Governo do Distrito Federal
Controladoria-Geral do Distrito Federal
Subcontroladoria de Controle Interno

RELATÓRIO DE AUDITORIA
Nº 1/2024 - DATOS/COLES/SUBCI/CGDF

Unidade: Secretaria de Estado de Obras e Infraestrutura do Distrito Federal
Processo nº: 00480-00000176/2024-73
Assunto: Execução das obras de construção do viaduto da EPIG
50/2022-SUBCI/CGDF de 16/03/2022
Ordem de Serviço: Prorrogação: 112/2022-SUBCI/CGDF de 11/07/2022 e 144/2022-SUBCI/CGDF de 31/08/2022
Nº SAEWEB: 0000022052

Figura 2.7 – Estações com redução de resistência do concreto.

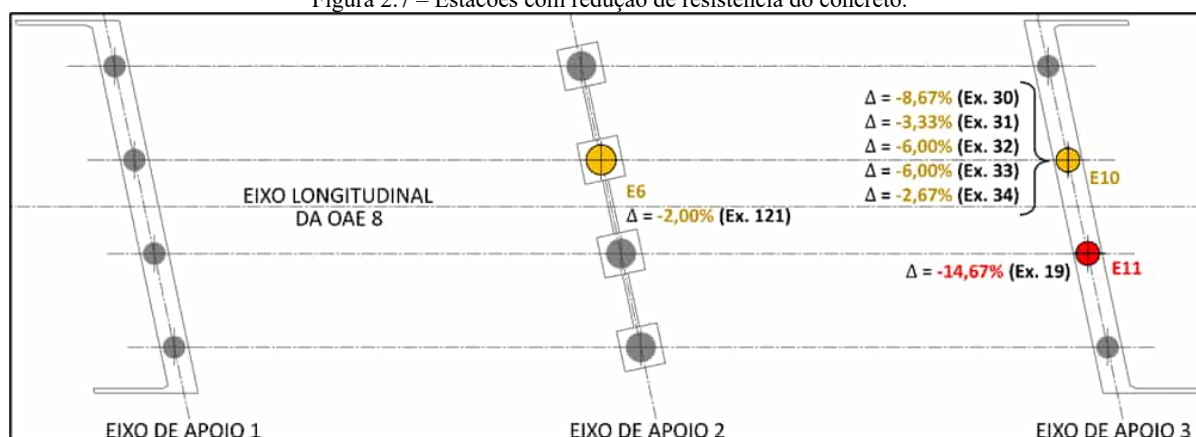
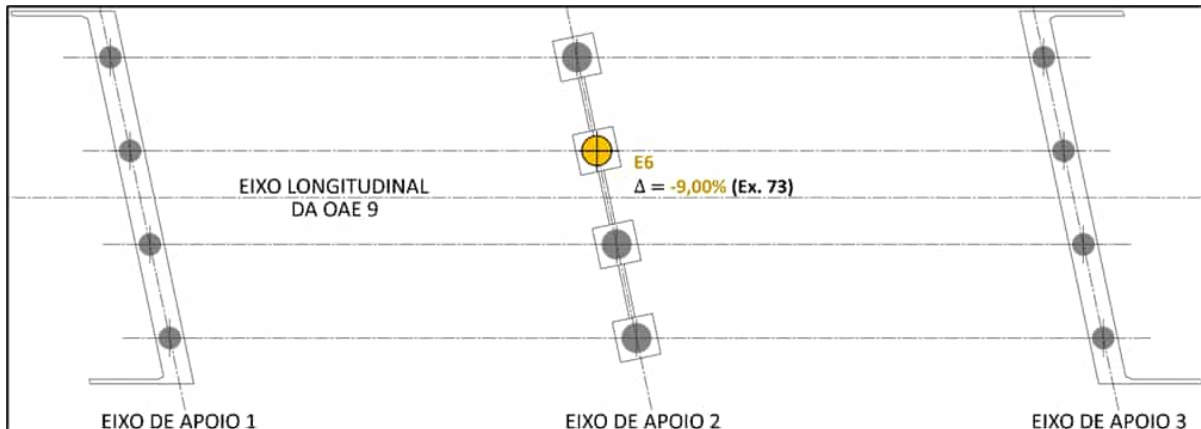
Atente-se que os elementos destacados em amarelo (Estação E6 – OAE 8 e 9 e Estação E10 – OAE 8) representam situações em que não poderá haver aceitação automática do concreto no estado endurecido, segundo o que preconiza a NBR 12655 da ABNT ($f_{ck,est} < f_{ck}$). Já o elemento em vermelho (Estação E11 – OAE 8) é um caso mais significativo em que $\Delta < -10\%$, ou seja, $f_{ck,est} < 0,90 f_{ck}$.

Figura 2.10 – Pilares da OAE 9 com redução de resistência (vista em planta).

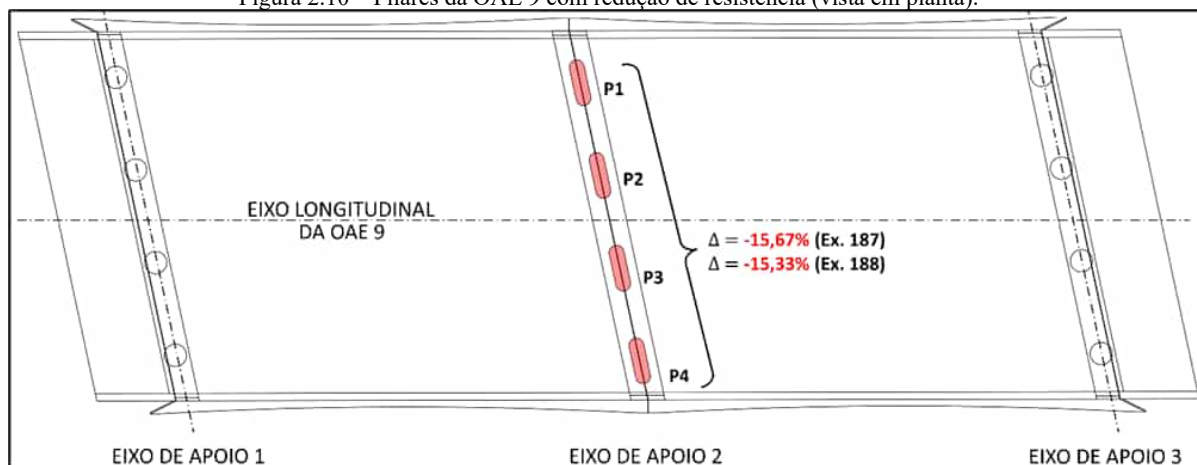
Aqui está, na opinião da equipe de auditoria, **o caso mais grave** de não conformidade detectado: os dois exemplares (Ex.) do IST/DF referentes aos concretos lançados em **todos** os Pilares (P1, P2, P3 e P4) da OAE 9 não atingiram a resistência especificada em projeto, com redução significativa de $\Delta < -10\%$ (Figura 2.10).

Figura 2.14 – Vigas de coroamento com redução de resistência do concreto.

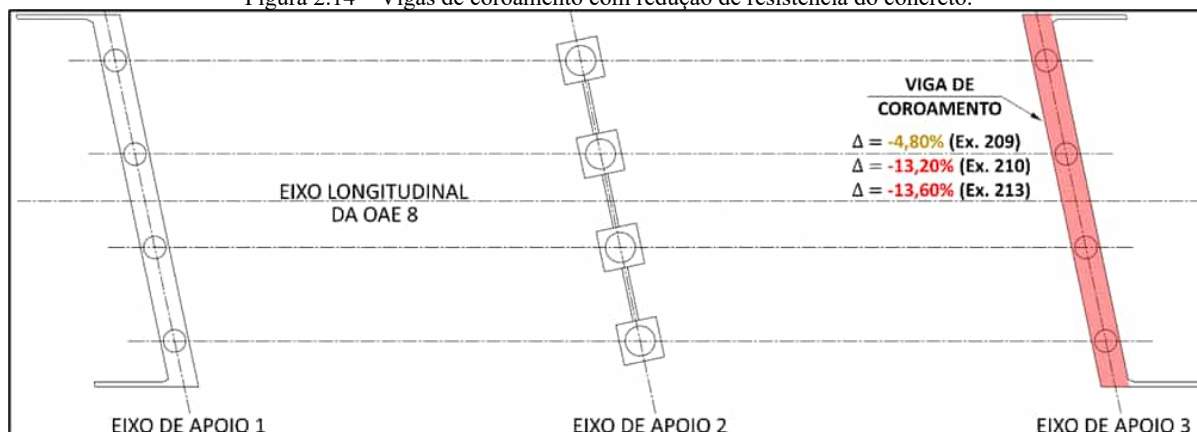
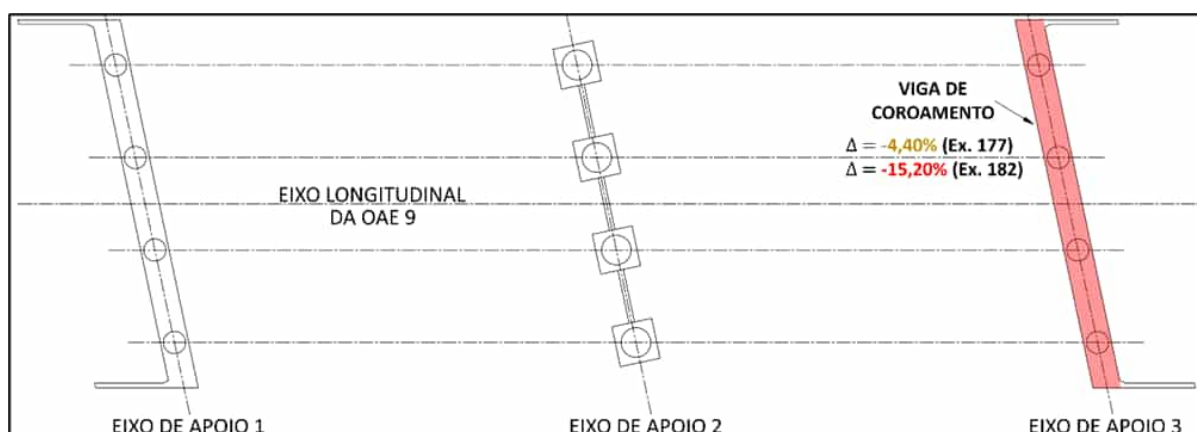
As vigas de coroamento cujos exemplares (Ex.) do IST/DF forneceram resultados de redução de resistência do concreto em relação à especificada no projeto ($\Delta < 0$ ou $f_{ck,est} < f_{ck}$) estão mostradas na Figura 2.14. Note-se que tanto na OAE 8 quanto na OAE 9 os elementos que tiveram reduções significativas de resistência do concreto ($\Delta < -10\%$) estão situados no Eixo 3.

Figura 2.22 – Lajes de aproximação com redução de resistência do concreto.

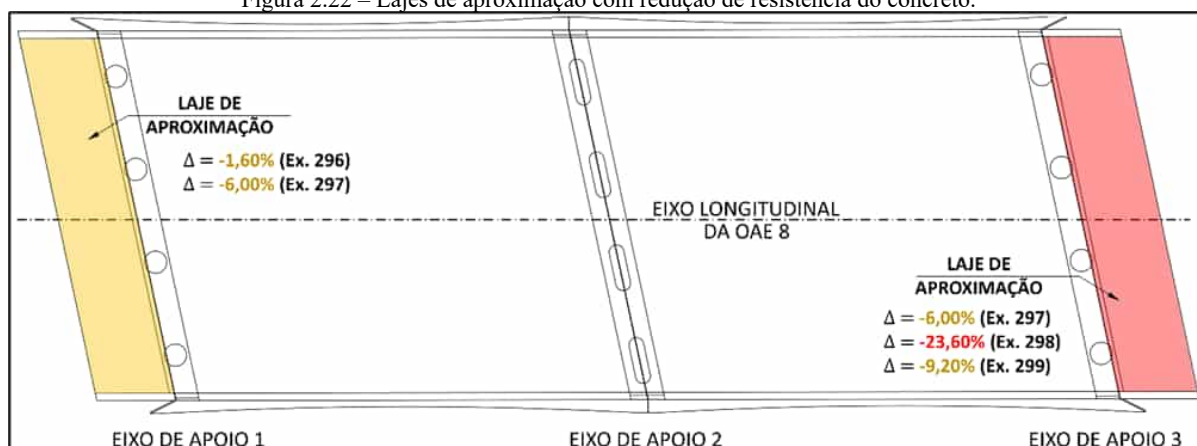
As lajes de aproximação cujos exemplares (Ex.) do IST/DF forneceram resultados de redução de resistência do concreto em relação à especificada no projeto ($\Delta < 0$ ou $f_{ck,est} < f_{ck}$) estão mostradas na Figura 2.22.

Figura 2.28 – Lajes do tabuleiro com redução de resistência do concreto.

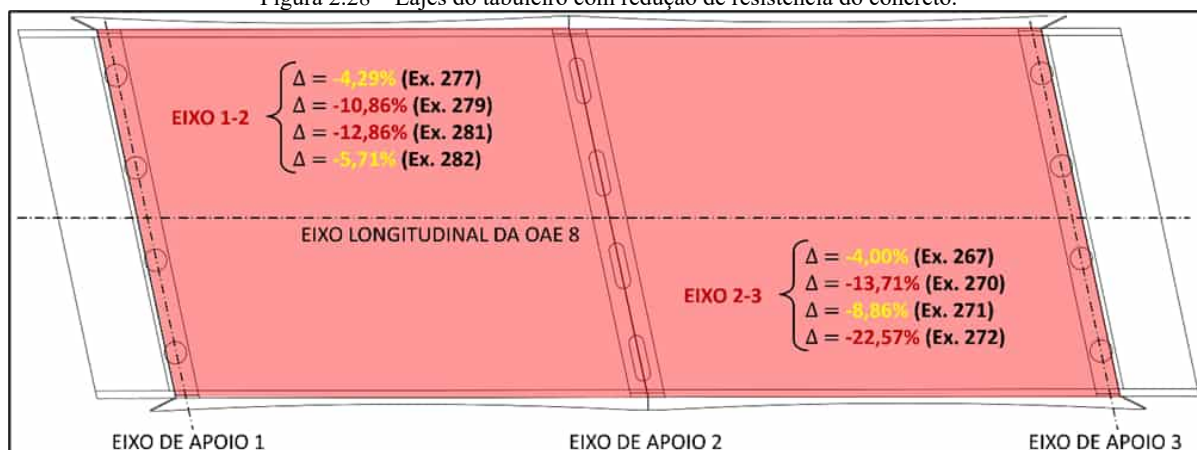
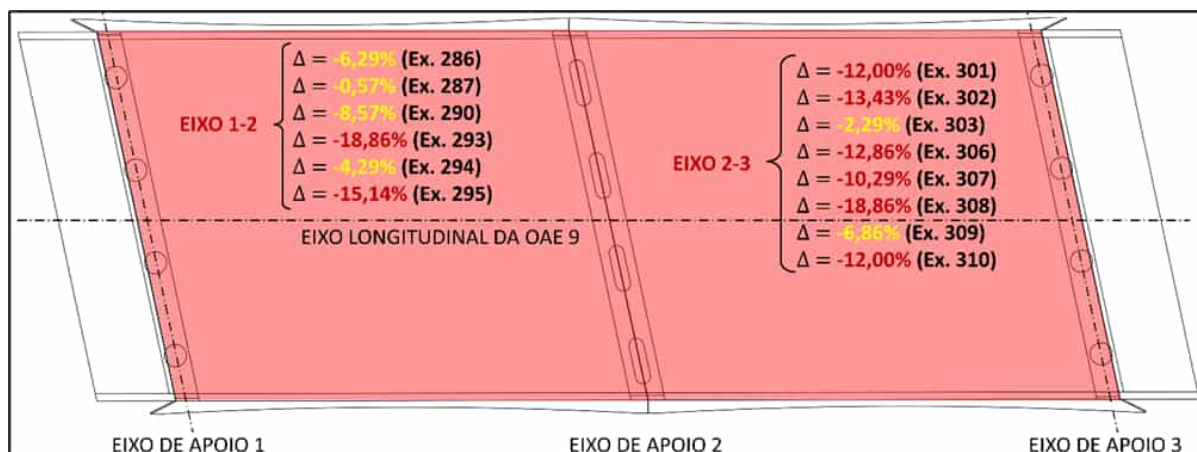
Em **todas** as lajes dos tabuleiros das OAE 8 e 9 houve exemplares (Ex.) do IST/DF com resultados de não conformidade ($\Delta < 0$ ou $f_{ck,est} < f_{ck}$), consoante se percebe da Figura 2.28. De um total de 42 exemplares (Tabela 2.1), 22 deles forneceram resultados de não conformidade ($f_{ck,est} < f_{ck}$), o que corresponde a um percentual considerável de 52,4%. E, desse mesmo total, 12 (28,6%) apresentaram não conformidade significativa ($\Delta < -10\%$ ou $f_{ck,est} < 0,90 f_{ck}$).

Figura 2.43 – Vigas longarinas com redução de resistência do concreto.

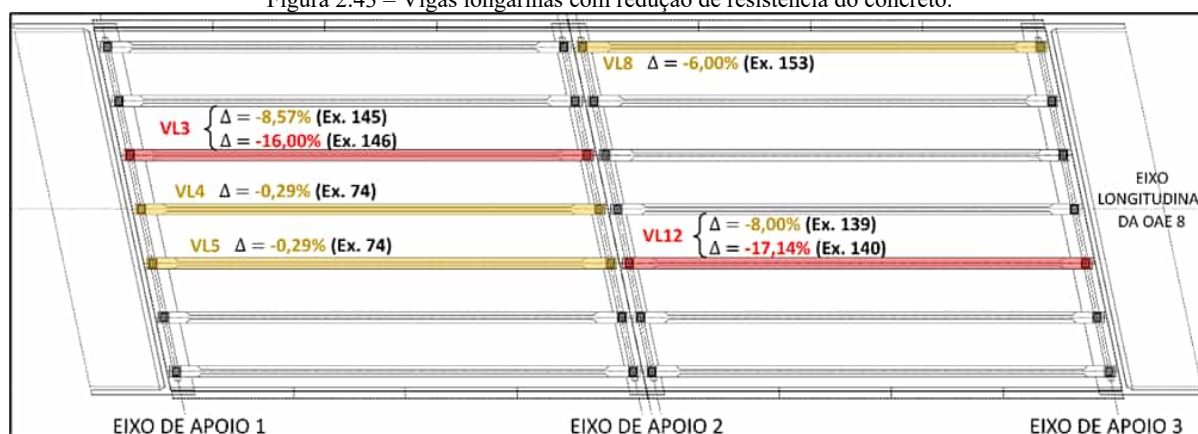
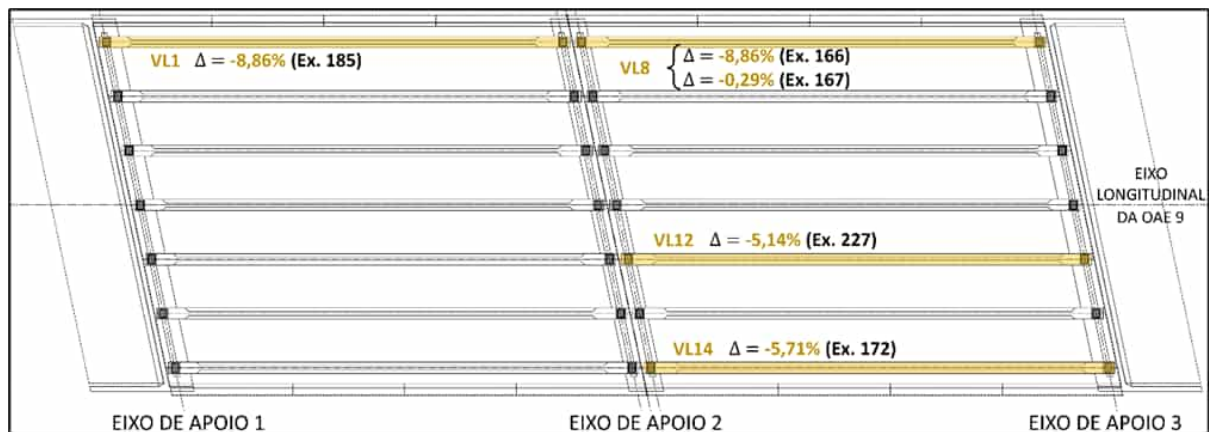
As vigas longarinas cujos exemplares (Ex.) do IST/DF forneceram resultados de não conformidade estão mostradas na Figura 2.43. Igualmente ao procedido até aqui, os elementos destacados em amarelo representam situações em que não poderá haver aceitação automática do concreto no estado endurecido, segundo o que preconiza a NBR 12655 da ABNT ($f_{ck,est} < f_{ck}$). Já os elementos destacados em vermelho são casos mais significativos em que $\Delta < -10\%$ ($f_{ck,est} < 0,90 f_{ck}$). Portanto, os elementos que merecem destaque são as Vigas Longarinas VL3 ($\Delta = -16,00\%$) e VL12 ($\Delta = -17,14\%$), ambas da OAE 8.

Figura 2.51 – Concreto com segregação de materiais nas bases dos Pilares P1, P2, P3 e P4 (OAE 8).

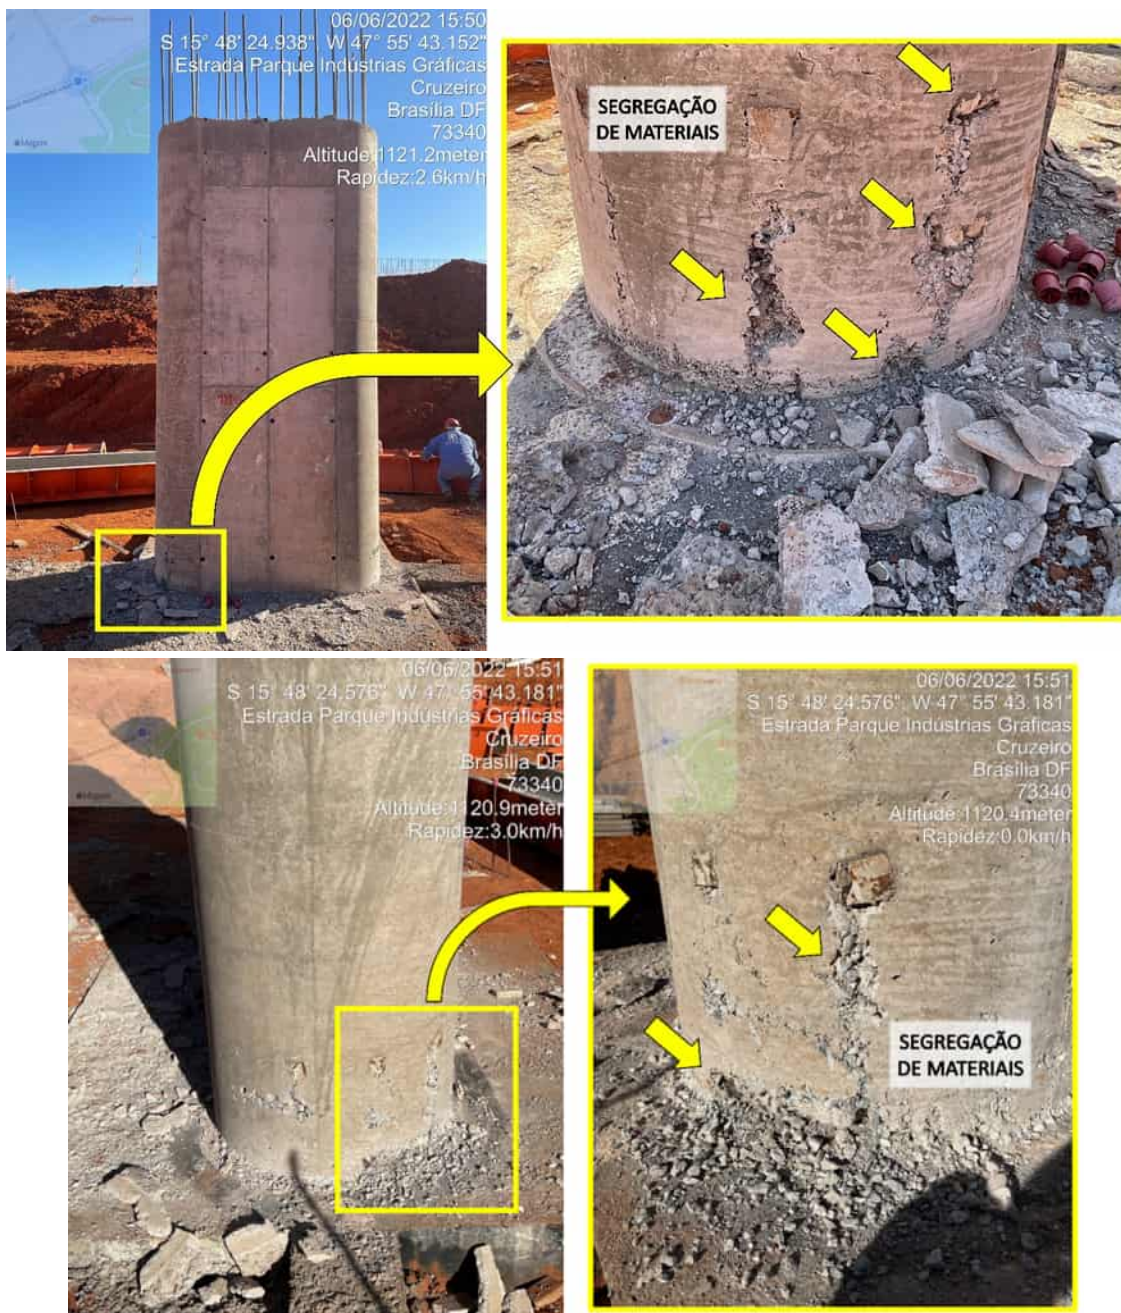
A começar pelos Pilares P1, P2, P3 e P4 da OAE 8, notou-se, após o início da desforma (3/6/2022), que houve segregação dos materiais componentes do concreto nas bases dos referidos elementos, inclusive com um caso de exposição de armadura (Figura 2.51).

Figura 3.5 – Detalhamento completo das armaduras dos Estações E1, E2, E3 e E4 (Eixo 1 – OAE 8).

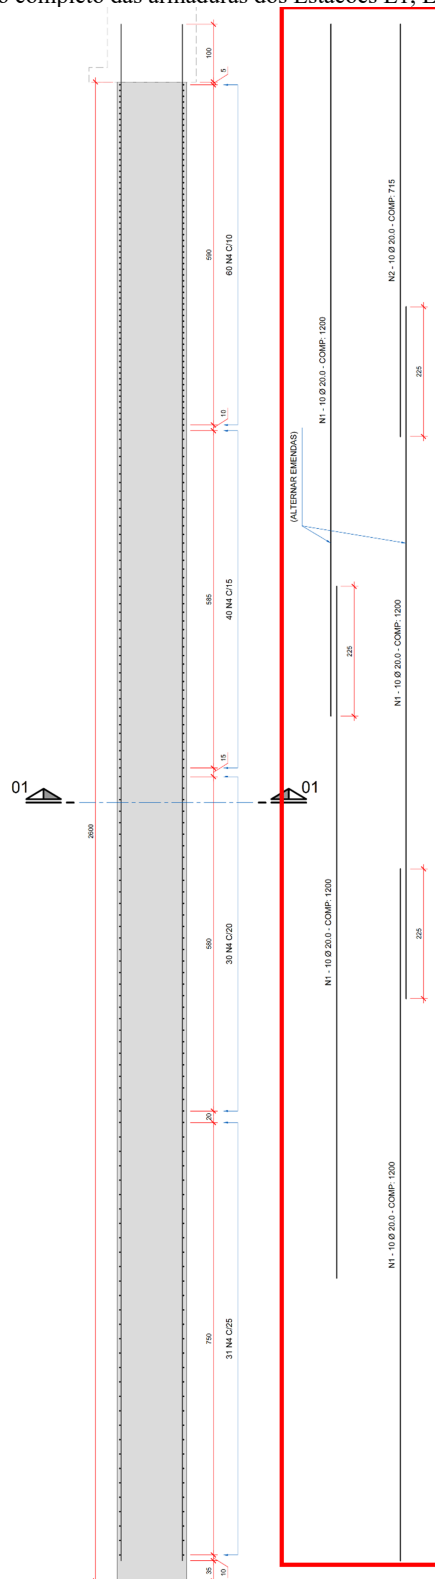
Assim, o detalhamento das armaduras dos Estacões E1, E2, E3 e E4 (Eixo 1 – OAE 8) é único e pode ser visto a seguir:

Figura 3.7 – Armadura longitudinal dos Estações E1 e E4 (Eixo 1 – OAE 8).

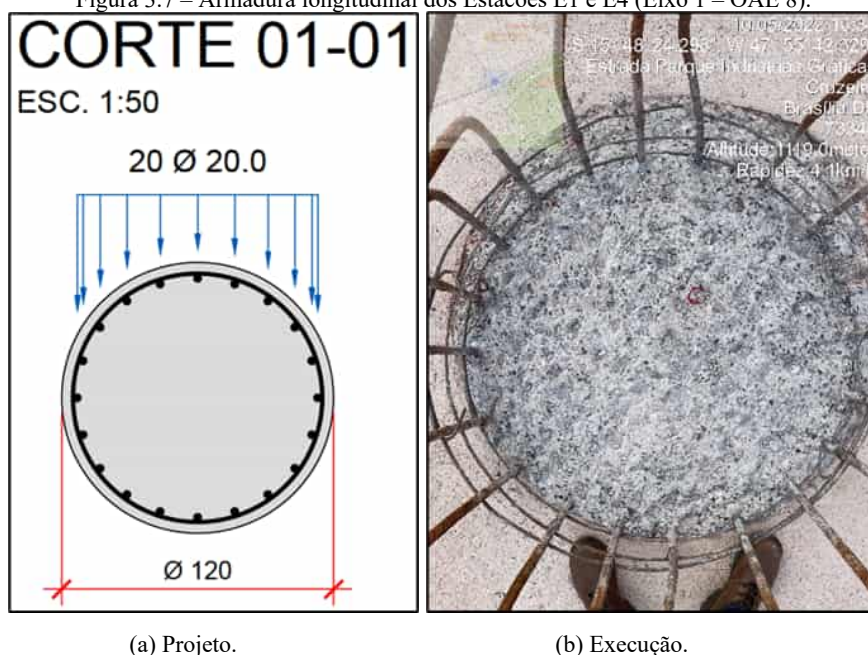
Não obstante o próprio memorial dispor que o alojamento de 15 $\phi 20,0$ mm devesse ser adotado (Figura 3.4a), nota-se do detalhamento das armaduras (Figura 3.6) que foram alojadas 20 $\phi 20,0$ mm como armadura longitudinal, isto é, cinco barras a mais, consoante ilustrado simplificado no “*CORTE 01-01*” da referida prancha de desenho (Figura 3.7a), como também na execução (Figura 3.7b).

Figura 5.5 – Serviço de base executado no trecho “02.2 - Alça Ligação Eixo 05 e 07”.

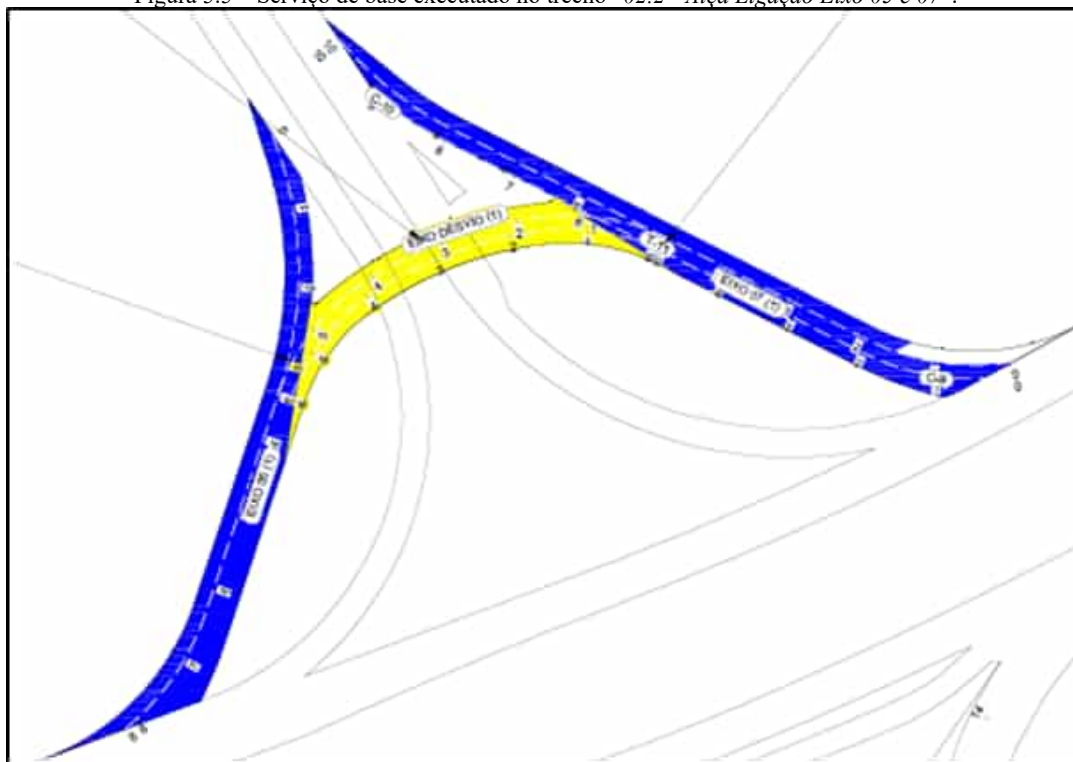
O primeiro caso de divergência foi verificado na 3ª medição, e refere-se ao trecho “02.2 - Alça Ligação Eixo 05 e 07”. O croqui referente à execução do serviço de camada de base acostado à medição indicou o seguinte traçado para o trecho (destacado em amarelo):

Figura 5.11 – Serviço de base executado na 6ª medição.

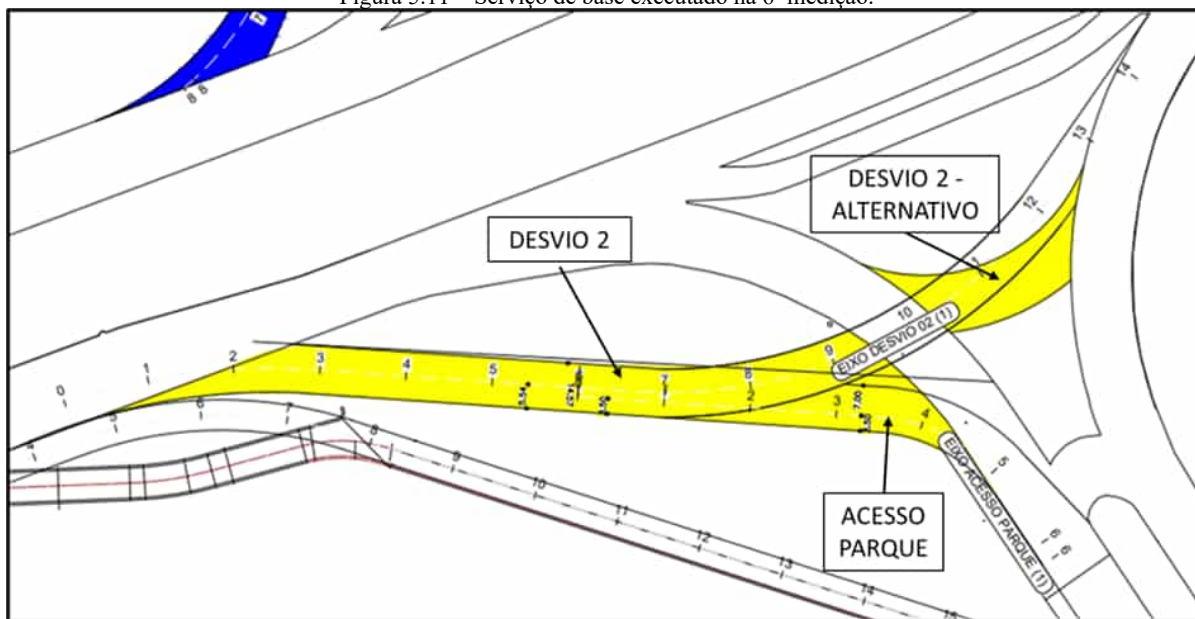
Dando sequência à análise da execução do serviço de camada de base, o segundo caso de divergência foi verificado no âmbito da 6ª medição (Processo SEI nº 00110-00000555/2022-91). Nessa medição constou a execução do serviço de camada de base referente à dois trechos de vias, um denominado “04 - Desvio 2” e outro “05 - Desvio 2 - Alternativo”, cujos traçados são apresentados no croqui correspondente ao serviço, conforme destaque em amarelo:
